Inspectierapport SCOPE 10

Naam: Gemeente Werstervoort
Adres: Dorpsplein 1
Postcode en plaats: 6931 CZ Westervoort
Datum inspectie: 03-02-2026
Documentnummer: 41228
Scios nummer: JMY-AAA-07

Installatieverantwoordelijke:	Niet aangewezen
Aanleiding van de inspectie:	Op aanvraag
Reden van de inspectie:	SCOPE 10
	PI (Periodieke inspectie)
Rapportnummer:	Certificaatnummer(s) Scios verklaring(en): JMY-AAA-07
Ordernummer:	41228
Referentie:	41228
Datum rapport:	N.v.t.
Datum inspectie:	04-02-2026
	04-02-2026

installatiedeel:	L0
Voorbeveiliging:	125 Amp.
Hoofdschakelaar:	160 Amp.

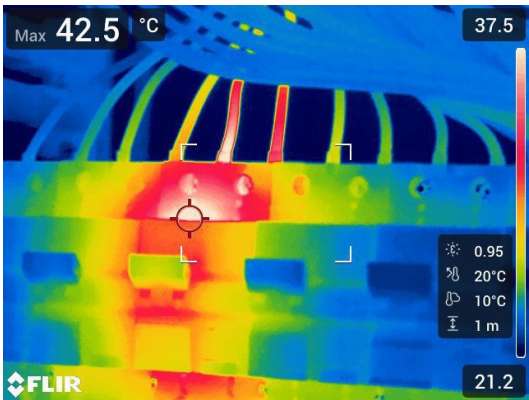
Constatering: 01 Locatie L0 Onderdeel Beveiligingen Omschrijving De eindgroep is te zwaar afgezekerd voor de afgaande bedrading. Classificatie Brand door elektrisch materieel Geen juist gebruik B3	Controlepunt(en) CV-d Keuze en instelling van beveiligings- en bewakingstoestellen (zie hoofdstuk 53);
Constatering: 02 Locatie L0 Onderdeel Verdeelinrichting Omschrijving Er zijn losse verbindingen aangetroffen. Classificatie Brand door elektrisch materieel Geen juist gebruik B3	Controlepunt(en) CV-k Deugdelijkheid van de aansluitingen van geleiders (zie rubriek 526);

installatiedeel:HVK

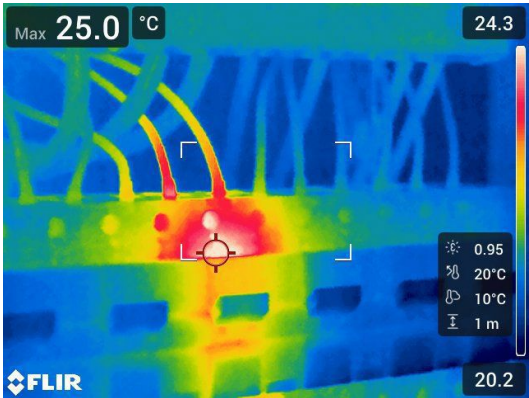
Constatering:	Locatie	Onderdeel	
03	HVK	Kabelschoen(en)	
Omschrijving Door de aanwezigheid van krimpkousen zijn de kabelschoenen niet correct te controleren op de juiste persingsmethode.			
Classificatie Brand door elektrisch materieel			
Geen juist gebruik			
B3			
			Controlepunt(en) CV-m Toegankelijkheid voor bediening, identificatie en onderhoud (zie rubriek 513).

installatiedeel: LK 2E verdieping

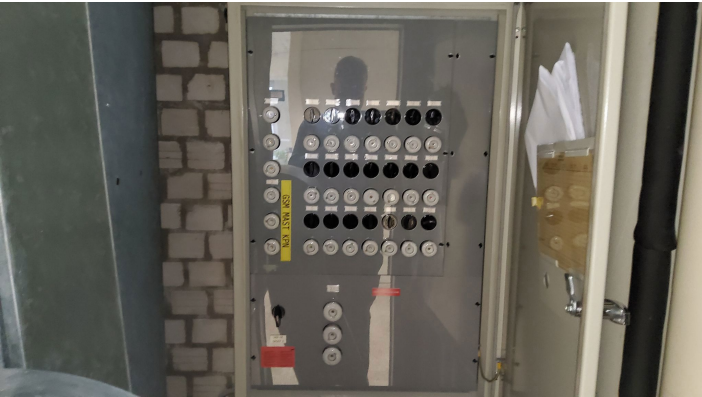
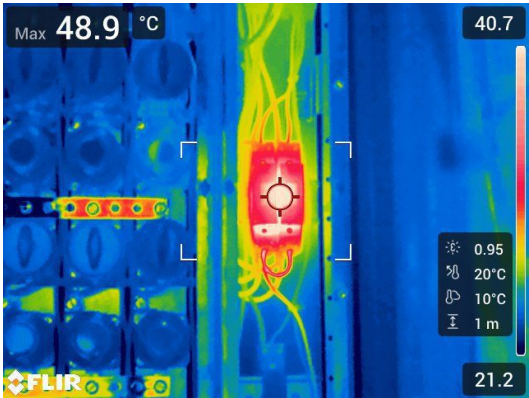
Constatering:	Locatie	Onderdeel	
06	LK	Kabelschoen(en)	
Omschrijving			
Het onderdeel is niet geïnstalleerd conform de voorschriften van de fabrikant.			
Classificatie			
Brand door elektrisch materieel			
Geen juist gebruik			
B3			
			Controlepunt(en)
			CV-f Keuze van het elektrisch materieel en de juiste beschermingsmaatregelen met betrekking tot de uitwendige invloeden;
